入札説明書及び設計図書等に対する質問回答書

工事名：トンネル換気設備更新工事(2026-新)			問合せ日：2026年4月28日
			回答日：2026年5月11日
記載箇所	質問	回答	
1. 1 - 5 関連工事	<p>1. 関連する工事に</p> <ul style="list-style-type: none"><li>・道路機械遠隔監視システム改修工事（2025-大管・神管）</li><li>・排風機の機器監視を行う道路機械設備遠隔監視装置の改修の記載がありますが、別途ホームページ等により</li><li>・トンネル防災設備更新工事(2025-新)が工期が工事の始期から1410日間（令和8年2月17日（工事着手期限）として公告されており、本工事とトンネル内での工事の大部分が輻輳するものと想定されます。</li></ul> <p>本工事の工期設定は当該工事との輻輳を考慮の上設定されているのでしょうか。 また、他工事との工事工程の調整の結果、施工時間帯を夜間へ変更、工事期間の延期などが必要となった場合、設計変更と判断しますが確認願います。</p>	<p>1. 契約後に工事期間の延期などが必要となった場合、監督員と協議の上決定し、契約図書および積算基準に基づき設計変更するものとします。</p>

# 南換気所 機械室内配置配線図

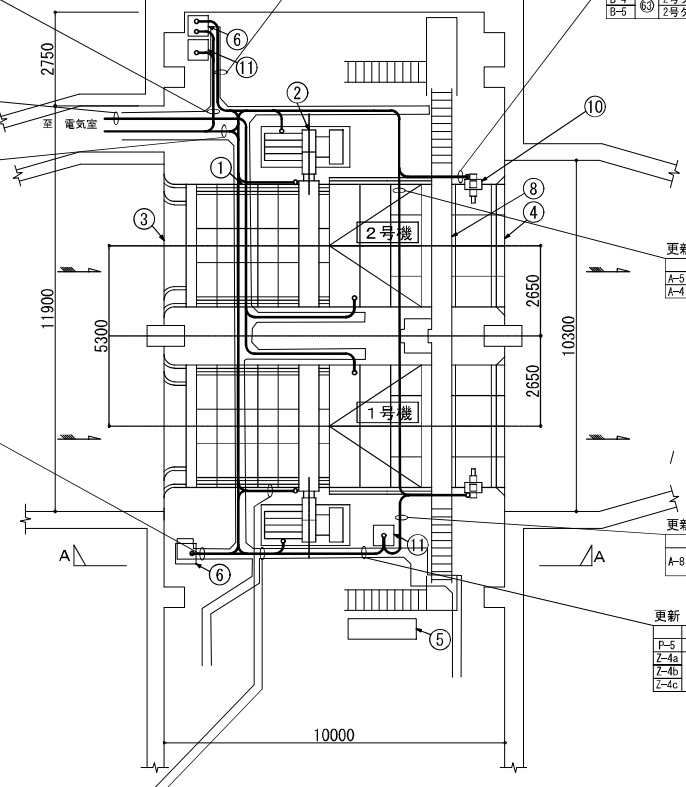
| <p>57. 図番16 南換気所 機械室内配置配線図</p>             | <p>57. ①～⑪の機器名称一覧表が記載されていないので追記願います。</p>  | <p>57. 別紙2のとおり設計図の修正します。</p>   |

### JF-1~8 手元開閉器・振動センサー据付図

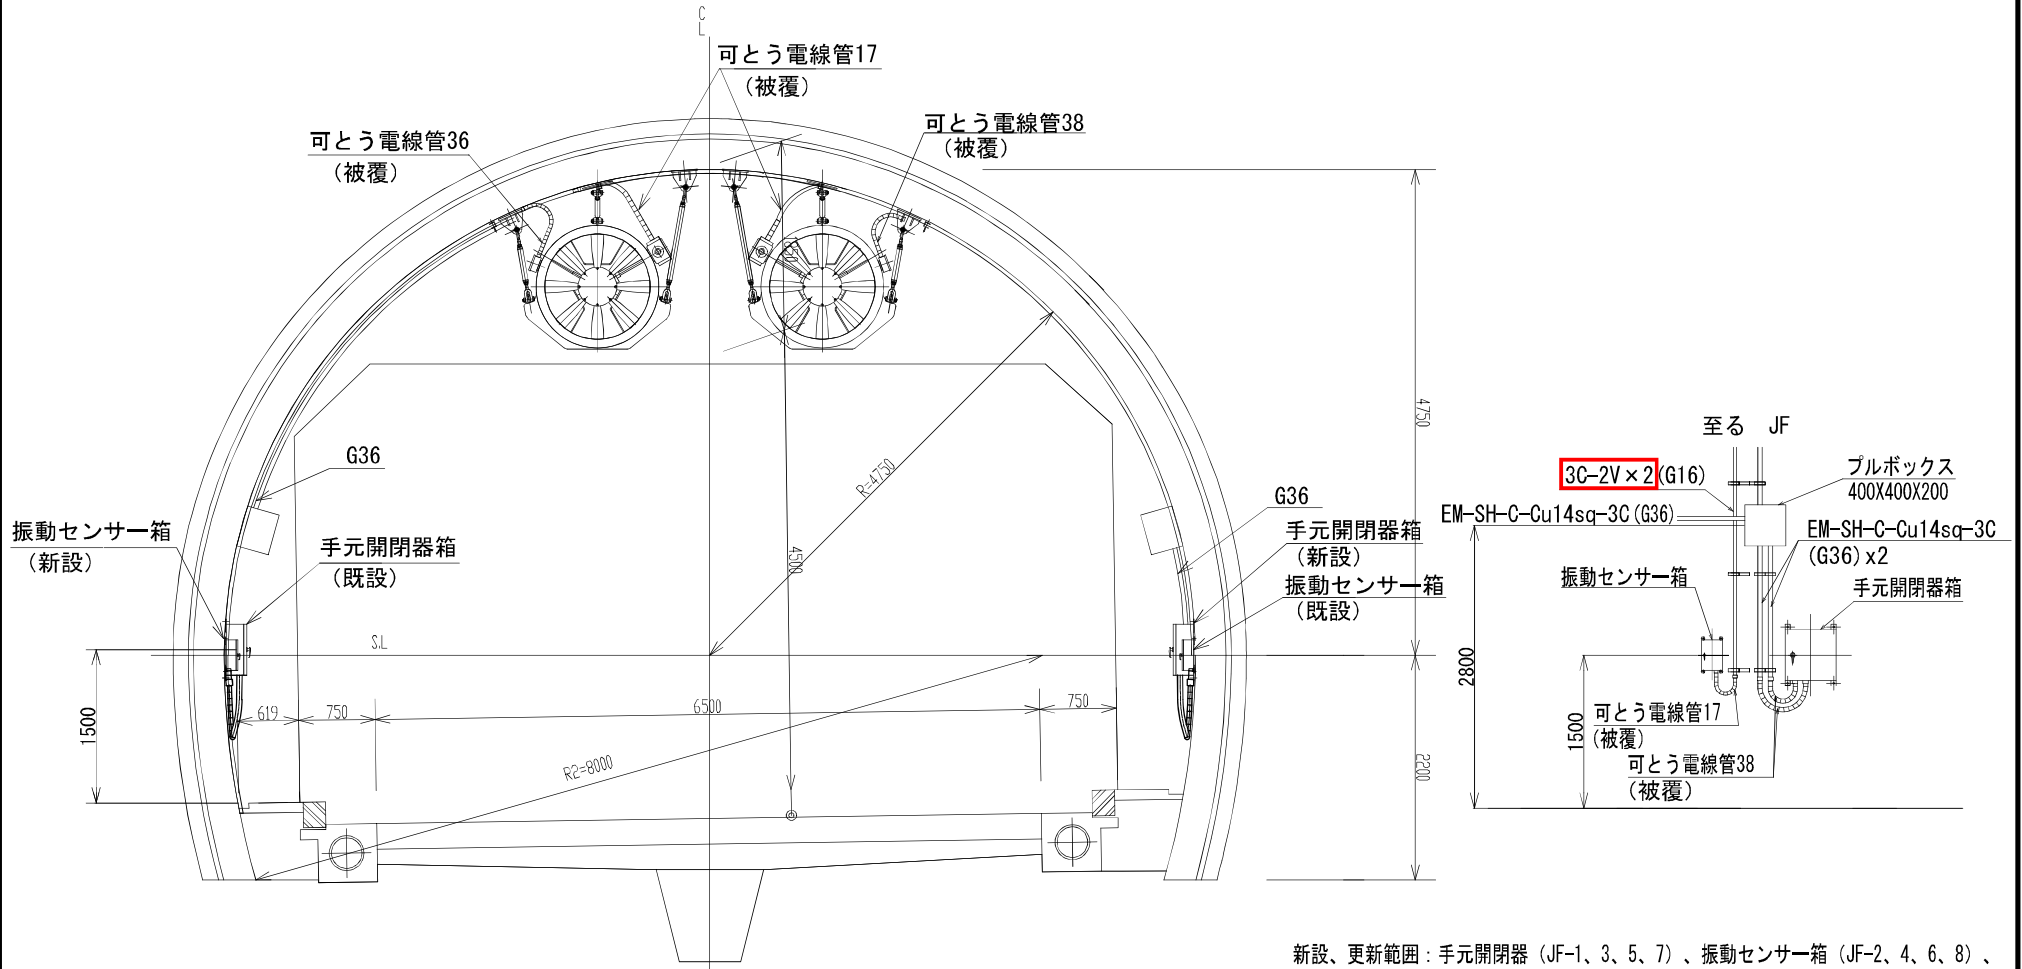
| <p>44. 図番21 振動計測定箱 他</p>                    | <p>44. 番号21、振動計測定箱<br/>振動センサー箱に接続されているケーブル3C-2Vは、図面上では1本となっておりますが、ジェットファン1台につき、2本必要(負荷側用1本、反負荷側用1本)だと思われます。また、ジェットファン側の振動センサとの取り合いは、BNC接続でしょうか。<br/>また、コネクタを含め、電線管G16の中に2本いれることは可能でしょうか。</p> | <p>44. ご指摘のとおり負荷側用1本、反負荷側用1本の計2本が正でした。別紙2ならびに別紙3のとおり修正します。<br/>ジェットファン側振動センサとの取り合いはBNC接続です。また電線管についてはG16で問題ないと考えておりますが、現場調査の上、口径の変更が必要と判断される場合においては、監督員と協議の上、必要に応じ設計変更の対象とします。</p> |

### JF-9~12、L1、L2 ケーブル配線図

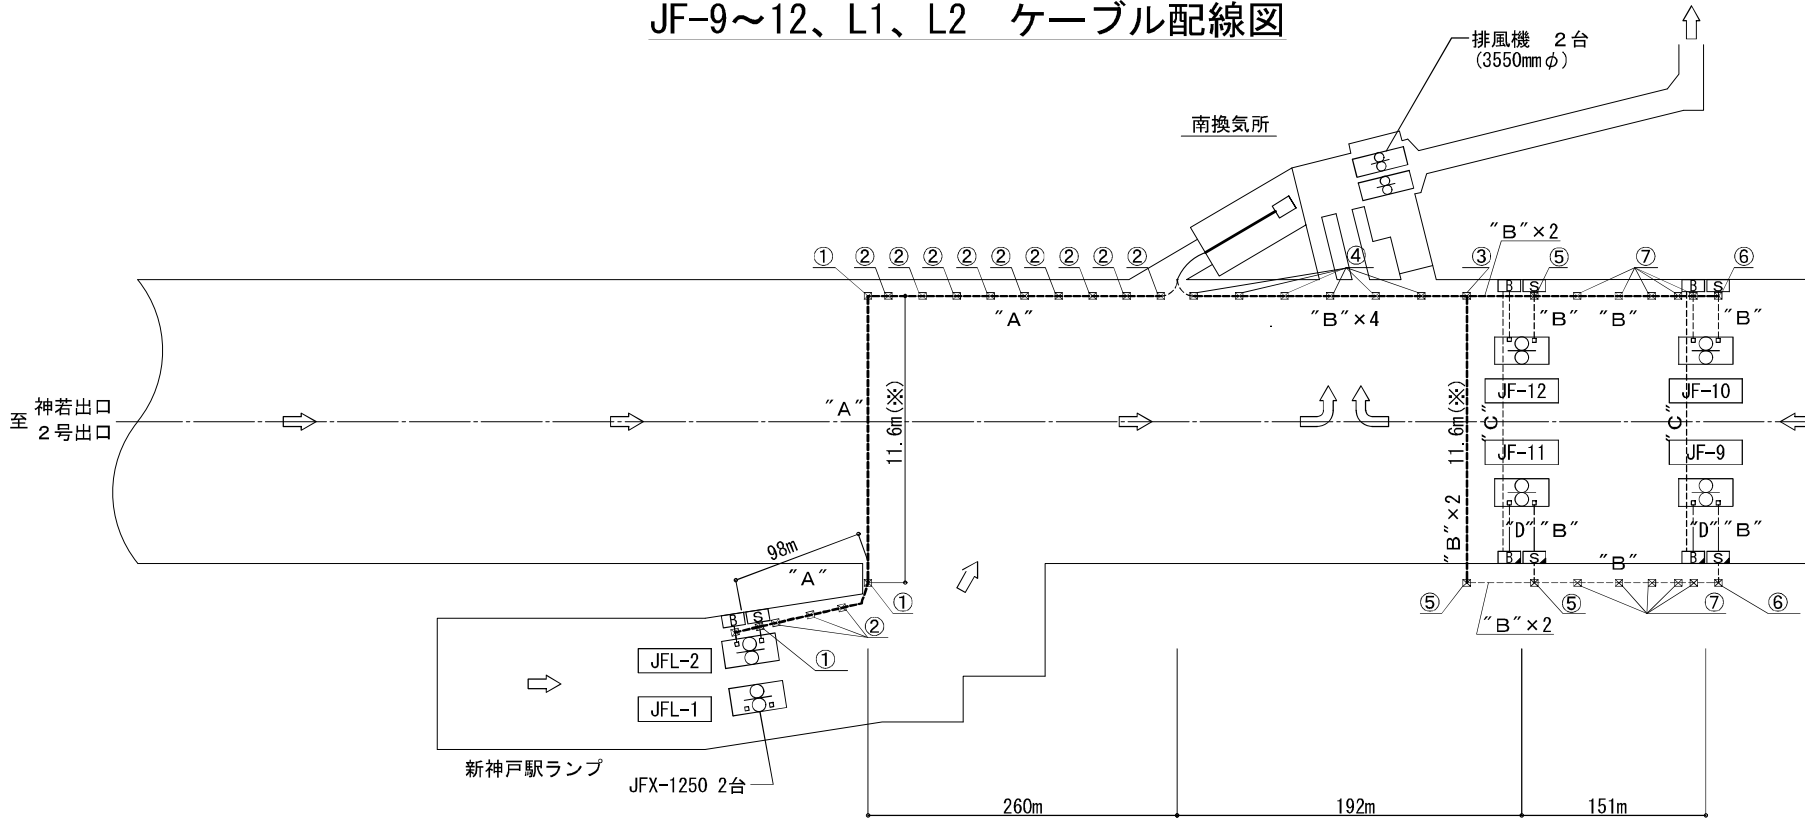
| <p>59. 図面22 JF-9～12、L1、L2 ケーブル配線図</p>      | <p>59. JF-9～12について振動センサのケーブルの道路横断のケーブル敷設及び、ランプへの道路横断のケーブル敷設は通行止めとを行わない限り、ケーブルを送る側、引っ張る側と二手に別れなければならないので、配線が出来ないと考えます。<br/>通行止めが出来ると考えてよろしいでしょうか。</p>  | <p>59. 施工方法については監督員と協議の上決定するものとします。</p>  |

| <p>60. 図面22 JF-9～12、L1、L2 ケーブル配線図</p>    | <p>60. ランプへの道路横断のケーブル敷設は通行止めを行わない限り、ケーブルを送る側、引っ張る側と二手に別れなければならないので、配線が出来ないと考えます。通行止めが出来ると考えてよろしいでしょうか。</p>   | <p>60. 施工方法については監督員と協議の上決定するものとします。</p>  |

### JF-9~12 手元開閉器・振動センサ据付図

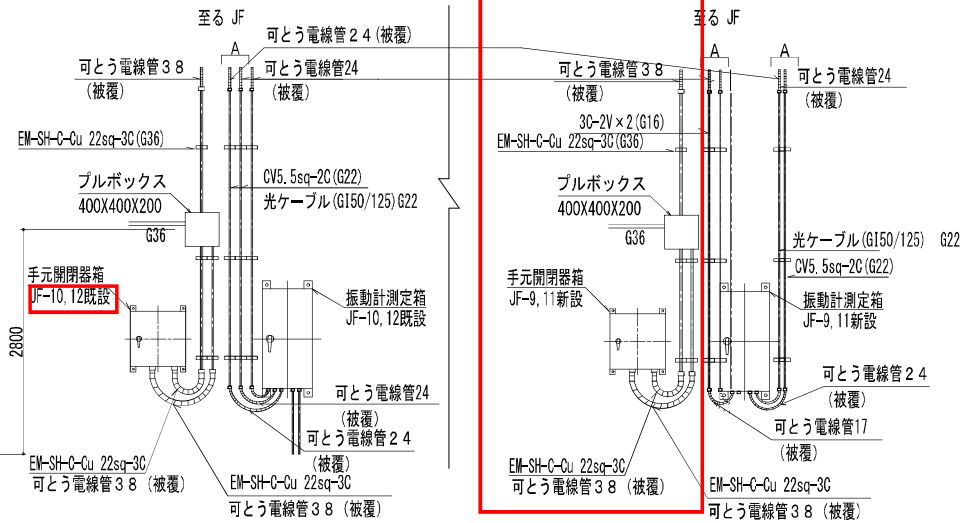
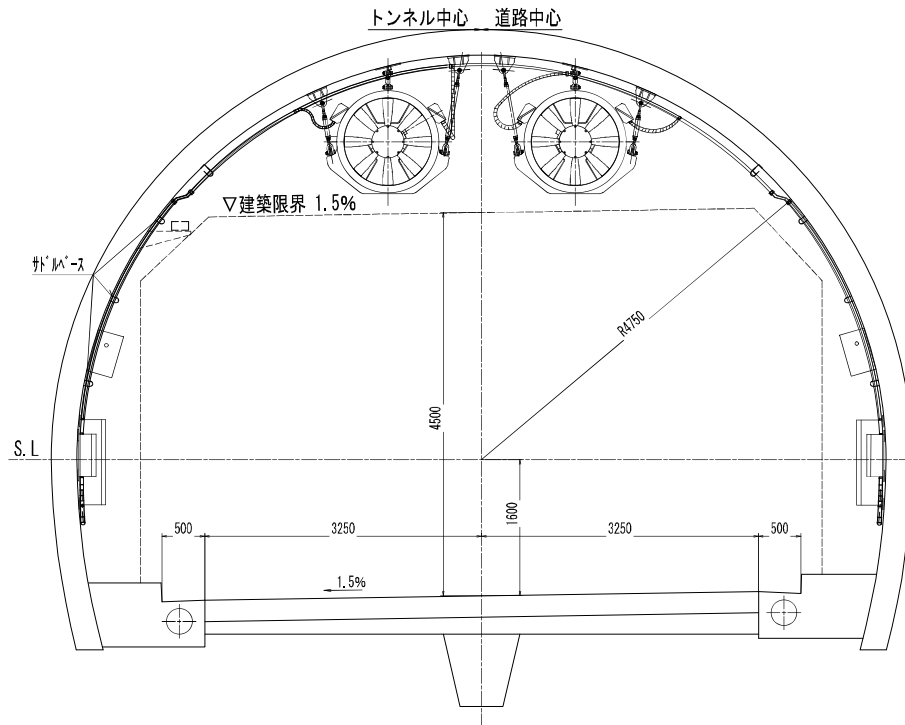
| <p>45. 図番23 JF-9～12 手元開閉器・振動センサ<br/>据付図</p> | <p>45. 手元開閉器箱 JF-9,11新設 との記載ありますが、JF-10、12既設の間違ひではないでしょうか。<br/>また、新設する 振動計測定箱JF-9,11新設の側に、手元開閉器箱 JF-9,11の据付位置の記載がありませんので、ご教示ください。</p>  | <p>45. ご指摘のとおり誤記です。別紙2のとおり設計図の修正します。</p>   |
